MODULO PER LA PRESENTAZIONE DI OSSERVAZIONI A PIANI/PROGRAMMI/PROGETTI
SOTTOPOSTI A PROCEDIMENTI DI VALUTAZIONE AMBIENTALE DI COMPETENZA REGIONALE

Procedimento di autorizzazione unica di Valutazione di Impatto ambientale (VIA) ai sensi del Capo III della L.R. 4/2018 relativo al progetto denominato "2020MOAG0023 - realizzazione di tre coppie di pozzi nell'ambito della riorganizzazione del campo acquifero di Bosco di Fontana" nel Comune di Rubiera (RE) con contestuale variante sostanziale all'istanza di concessione di derivazione, che comprende anche la variante agli strumenti urbanistici e di settore del Comune di Rubiera e la procedura espropriativa, presentato da ATERSIR e Aimag s.p.a., pubblicato sul BURERT n. 12 del 17/1/2024.

PROCEDIMENTO DI AUTORIZZAZIONE UNICA DI VALUTAZIONE DI IMPATTO AMBIENTALE (VIA) AI SENSI DEL CAPO III DELLA L.R. 4/2018 RELATIVO AL PROGETTO DENOMINATO “2020MOAG0023 - REALIZZAZIONE DI TRE COPPIE DI POZZI NELL’AMBITO DELLA RIORGANIZZAZIONE DEL CAMPO ACQUIFERO DI BOSCO DI FONTANA” NEL COMUNE DI RUBIERA (RE) CON CONTESTUALE VARIANTE SOSTANZIALE ALL’ISTANZA DI CONCESSIONE DI DERIVAZIONE, CHE COMPRENDE ANCHE LA VARIANTE AGLI STRUMENTI URBANISTICI E DI SETTOR

Fig. 1 – Estratto Allegato 13

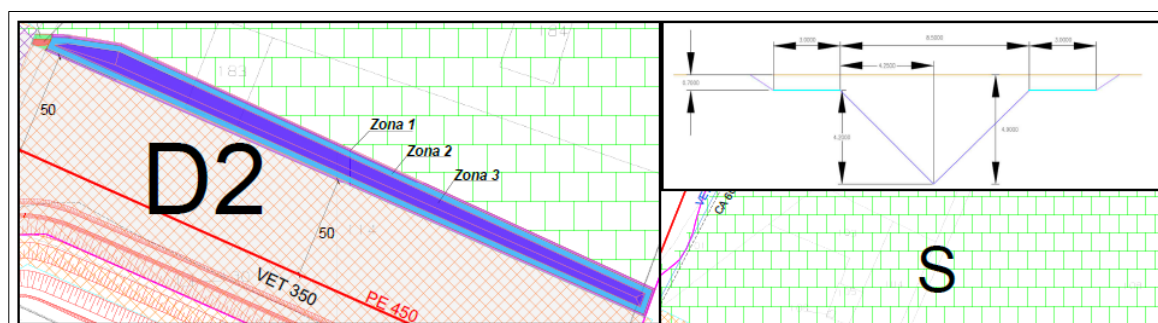
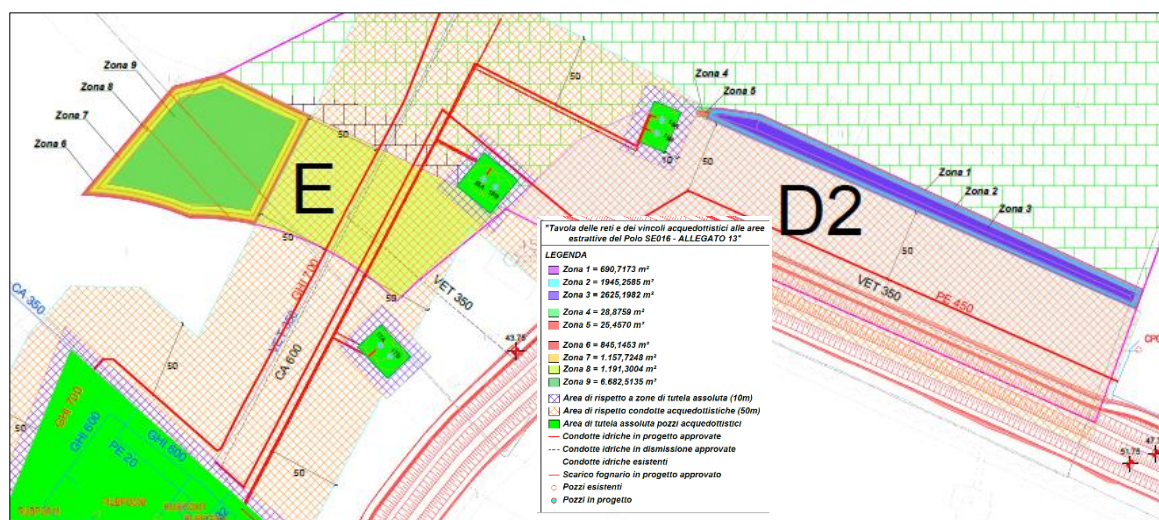
1) come riportato a pag. 20-21 del Fascicolo 2 “Studio geologico minerario” contenuto all’interno della *Relazione Variante al PAE del Comune di Rubiera*, **il perimetro delle aree escavabili è stato determinato** prendendo a riferimento i limiti di polo e di zona e la distanza di rispetto pari a 50 metri da acquedotti esistenti e di progetto e dall’arginatura approvata in ampliamento di quella esistente, **senza la considerazione della concessione di possibili deroghe – ammesse invece dalla disciplina vigente – alle distanze di rispetto degli scavi**. Le aree residue escavabili sono individuate nell’allegato 13 “Tavola delle reti e dei vincoli acquedottistici alle aree estrattive del Polo SE016”, che viene riportato in fig. 1.

2) nella parte escavabile, la proposta di scavo del residuo nella zona D2 risulta poi operativamente irrealizzabile: **al di fuori di qualsiasi logica aderente alla buona tecnica ed alle corrette modalità di escavazione, si prevede uno scavo triangolare (!) della larghezza di circa 8 metri e profondità di 4.9 m dal piano di campagna.**

Con riferimento in particolare al punto 1), riguardante l'espressa impossibilità di concedere deroghe alle distanze di rispetto, si rileva che: **la scelta di inderogabilità delle fasce di rispetto previste nella proposta di Variante PAE, oltre a non essere adeguatamente motivata, in contrasto con quanto disposto dalla normativa vigente, risulta altresì contraria a quelle che sono le indicazioni derivanti dalla pianificazione sovraordinata di PIAE, che richiede che siano individuati i volumi escavabili nel Polo considerando il massimo sfruttamento del giacimento, ivi comprese, dunque, anche le deroghe alle distanze necessarie.**

Si osserva ulteriormente, sempre con riferimento all'osservazione di cui al punto 1), ovvero alla corretta definizione del perimetro escavabile, che nell'allegato 13, indicato nella proposta e sopra

riportato in Fig. 1, sono individuate in colore verde le zone di tutela assoluta coincidenti con le aree oggetto di esproprio, oltre ad una fascia perimetrale di larghezza pari a 10 metri definita come "Aree di rispetto a zone di tutela assoluta", che nell'allegato 14 viene definita come "E1 – Area derogabile 10m da confine". Per quanto concerne tale ultima area di rispetto perimetrale di larghezza pari a 10 metri, occorre chiarire la natura di tale vincolo che parrebbe essere definito derogabile e che non trova riscontro nell'art. 18 "distanze di rispetto" delle NTA del PAE vigente. Se siffatto vincolo viene considerato di fatto come un confine di proprietà, la distanza di rispetto si ipotizza che dovrà essere definita secondo quanto previsto dall'art. 891 del codice civile, ma occorrono necessariamente chiarimenti sul punto.

Fig. 2 – Estratto Allegato 14

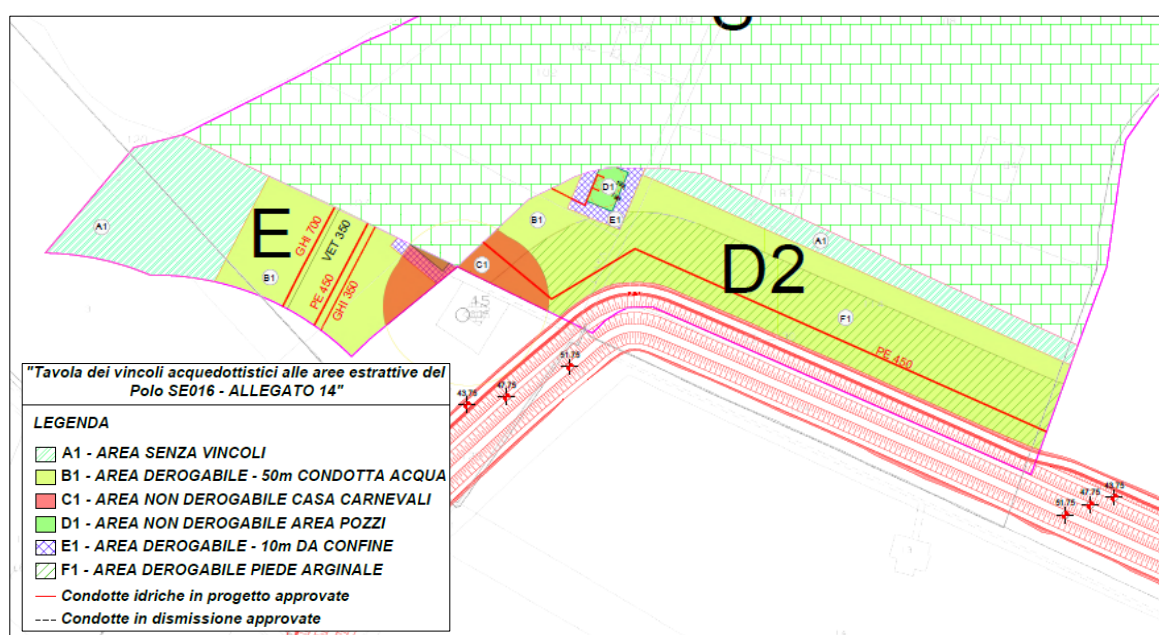
La mancata coerenza e congruità della proposta variante risulterebbe altresì confermata dal fatto che, se da un lato le distanze di rispetto non sono considerate derogabili, si riporta comunque nella proposta un (forse "vecchio") allegato 14 (vedi di seguito in fig. 2, Estratto da Fasc. 2, *Studio geologico minerario*), in cui i vincoli di rispetto sono rappresentati unitamente alle loro condizioni di derogabilità. Siffatta contraddittorietà comporta grave incertezza circa gli effettivi contenuti dispositivi dei provvedimenti conseguenti.

Figura 3 – Individuazione aree di scavo residue

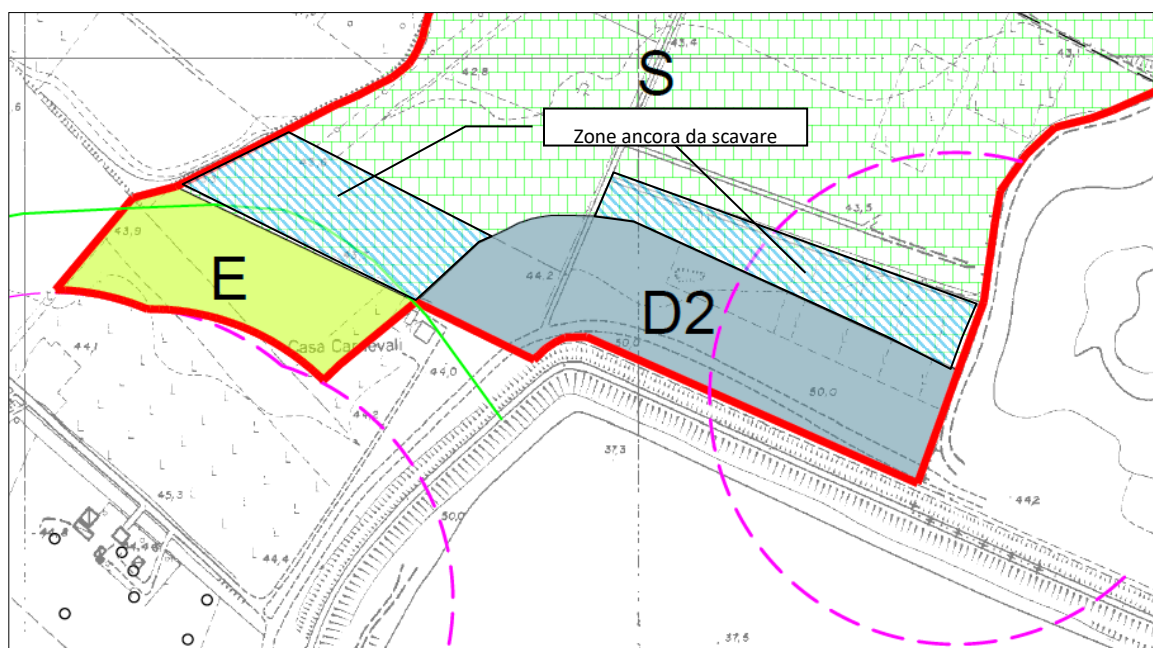
Si osserva, come più volte esplicitato, che tale affermazione non corrisponde per niente alla reale situazione del Polo SE016, come peraltro riconosciuto dalla stessa Amministrazione comunale, che, interrogata circa la possibilità di variante al perimetro del Polo per correzione del suddetto errore, ha esplicitamente riconosciuto che le aree indicate dal PAE approvato come ex estrattive effettivamente non sono scavate, essendo state definite impropriamente tali per mera dimenticanza/errore (così si esprime lo stesso Comune di Rubiera, cfr. Provv. prot. n. 7806 del 6/6/2023, secondo cui: *“Dato atto che l’errore segnalato è effettivamente riscontrabile dall’analisi dei documenti”*).

I due settori del Polo estrattivo SE016 (individuati in Fig. 3), che facevano parte del Piano particolareggiato di iniziativa pubblica denominato “Polo 16 - Campo di canottaggio -”, approvato con delibera di Consiglio Comunale n. 76 del 30/10/2001, con una potenzialità estrattiva aggiuntiva pari a 248.000 m³, non sono infatti mai stati escavati.

Di conseguenza, è del tutto errato sostenere, come si afferma nella presente proposta di variante, che le volumetrie estrattive previste dal PAE del 1998 siano “pressochè esaurite”.

Pertanto, al fine di sanare le suddette illegittimità ed i suddetti errori, si chiede di correggere le erronee affermazioni contenute nella relazione tecnica di variante al PAE, modificando la classificazione delle aree definite di ex-cava, che presentano ancora un residuo estrattivo, in aree escavabili, compensando così in modo legittimo la perdita di materiale inerte derivante dalla realizzazione del progetto in esame e riducendo così il danno derivante dal medesimo all’interesse pubblico ed alla scrivente proprietà.

Figura 5 – Interferenze carrabili e progetto AIPO

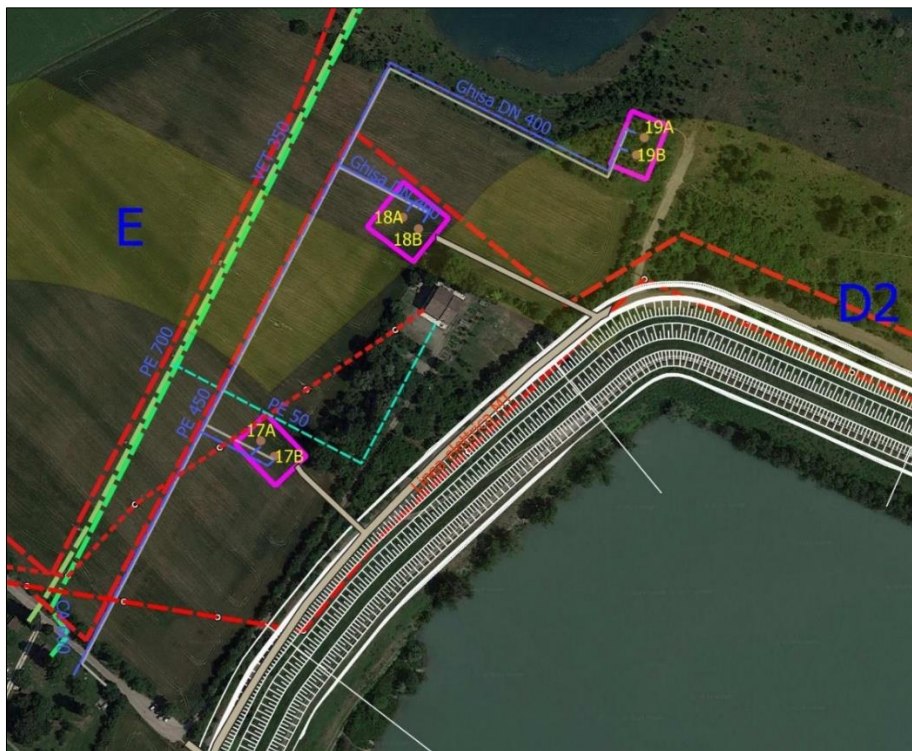
La sovrapposizione di tali previsioni con il differente, ma connesso (in quanto riguardante le medesime aree) progetto di AIPO, relativo all'adeguamento in quota ed al potenziamento strutturale dei rilevati arginali (riportato in figura 5), evidenzia come la viabilità carrabile di collegamento sia direttamente interferente, soprattutto nel tratto compreso tra Via del Rivone e quella che porta ai pozzi 18A e 18B (fig. 5).

Siffatte interferenze, non adeguatamente valutate, sono idonee a rendere il progetto in esame in contrasto con le differenti prescrizioni progettuali indicate (rilevati arginali), per incompletezza ed approssimazione nella sua formulazione progettuale.

Figura 6 - Rischio idraulico: Fasce fluviali (Variante al PAI – Fiume Secchia da Lugo alla confluenza nel PO, Tav. Sec_003).

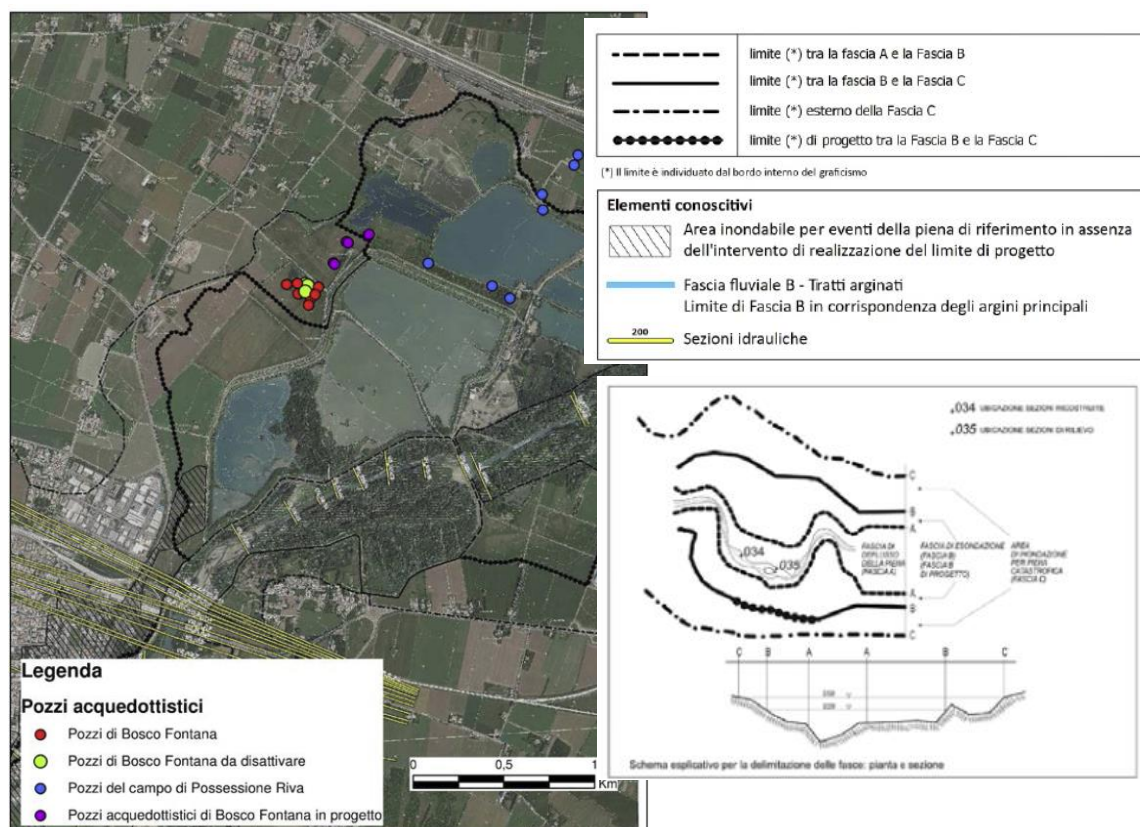
Lo studio di impatto ambientale del progetto ed, in particolare, il quadro di riferimento programmatico (file Q RIF PROGR_30_06_2023.pdf, p. 27) evidenziano come la coppia di pozzi in progetto 19A e 19B sia collocata internamente al limite di progetto tra la fascia B e la fascia C previsto dalla Variante al piano stralcio per l'assetto idrogeologico del 2022, come riportato di seguito nella figura 6 estratta da tale elaborato.

Dall'analisi degli elaborati risulta evidente l'incompatibilità della collocazione dei pozzi 19A e 19B all'interno della fascia B di progetto e quindi dell'area destinata all'ampliamento della cassa andando di fatto ad aggiungersi ai pozzi 5, 7, 8 e 3bis, per i quali, come previsto dalla DGR, è necessario individuare le misure atte a ridurre la vulnerabilità attuale e le possibili soluzioni, con i relativi costi, in grado di consentirne in futuro il mantenimento della funzionalità.

Fig. 7 - Figura estratta dal SIA realizzazione Pozzi 7 e 8.

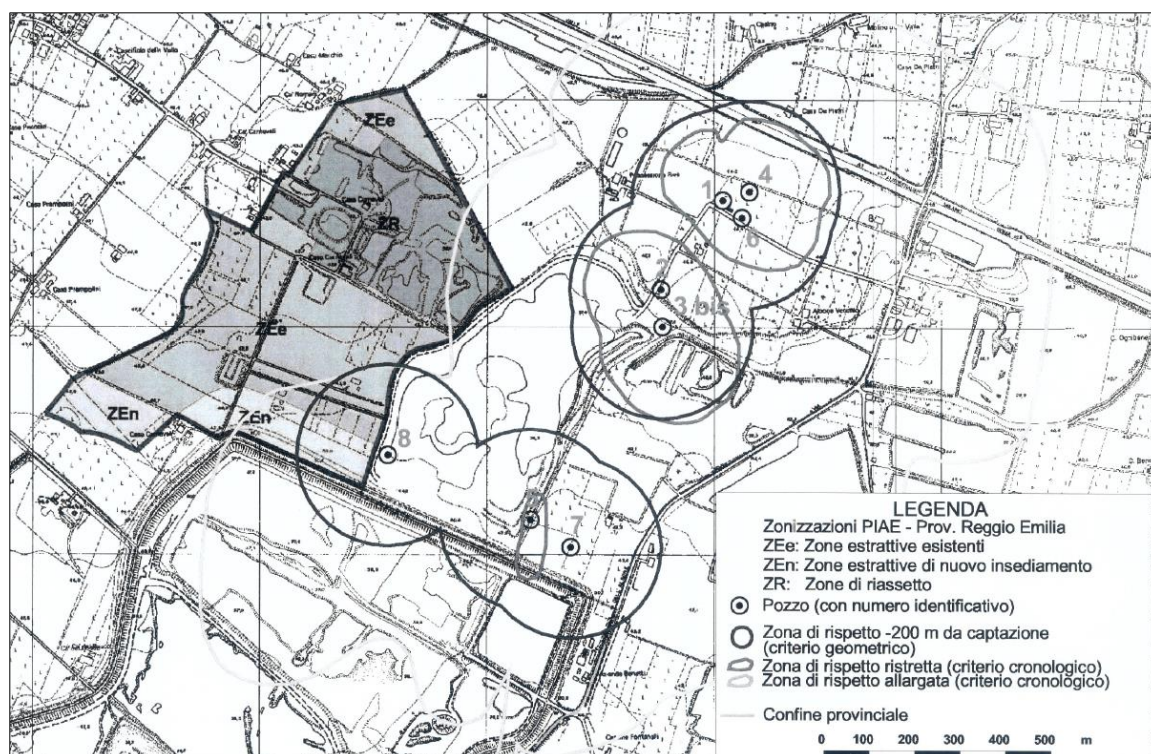
La collocazione dei pozzi citati è evidenziata nella figura seguente, ripresa dal SIA del 2014-2015 per la variante sostanziale per la realizzazione di n. 2 nuovi pozzi (nn. 7 e 8) nel limitrofo Comune di Campogalliano (MO).

Fig. 8 – Estratto tav. 1.

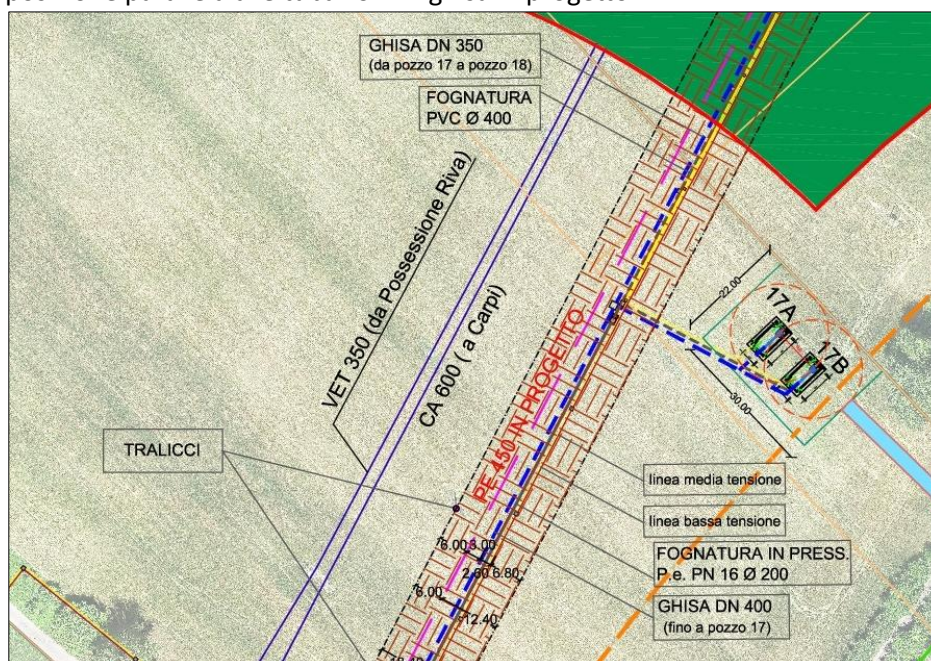
La tav. 1 tavola di inquadramento generale con previsione di PAE (file TAV 1-Inquadramento con prev PAE.jpg), di cui in fig. 8 si riporta un estratto, individua le linee di media e bassa tensione in posizione parallela alle tubazioni in ghisa in progetto.

Tale disposizione risulta differente da quella prevista nella tavola IE8 “Disposizione corrugati e pozzetti”, con i tracciati che risultano collocati molto più a Est a ridosso delle zone di perforazione dei pozzi.

Anche per tale ulteriore contraddittorietà in atti, si rileva l’erroneità e l’incompletezza della proposta di variante in progetto, in grado di impattare ed incidere con ulteriore danno sulle aree estrattive.
